Ministero della Transizione Ecologica

Commissione Tecnica PNRR-PNIEC

Parere n. 26 del 21/07/2022

ID_VIP 7379 Progetto di un impianto agro-fotovoltaico denominato "Spiriti-Raso" da 79,21 MWp (65,00 MW in immissione) con opere connesse ed infrastrutture indispensabili per la connessione alla Rete di Trasmissione Nazionale, da realizzarsi nei comuni di Ramacca (CT) e Belpasso (CT) – Istruttoria VIA

Figura 15 - Distanza degli aeroporti dall'impianto

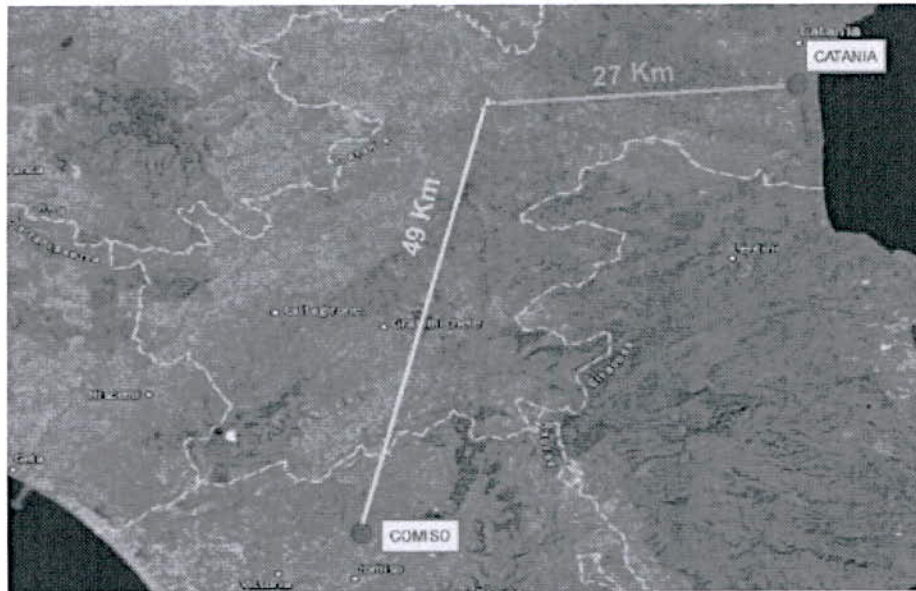
La Commissione valuta che l'impianto in Progetto potrebbe essere impattato da un potenziale evento incidentale dello Stabilimento. Di conseguenza nel Piano di Emergenza dello Stabilimento PAVONI & C. SPA si dovrà tener conto della presenza dell'impianto agrivoltaico al termine della sua realizzazione.

Il Proponente, in merito alla valutazione degli ostacoli per la navigazione aerea, non ha presentato l'asseverazione ENAC per il rilascio del parere ENAC/ENAV concernente l'interesse aeronautico dell'impianto. La Commissione ha effettuato la misura della distanza dell'impianto dagli aeroporti di Catania e di Comiso, i quali risultano ad una distanza maggiore di 6 km⁵. Di conseguenza, sulla base delle linee di riferimento l'impianto è comunque escluso dall'iter valutativo per il rilascio del parere.
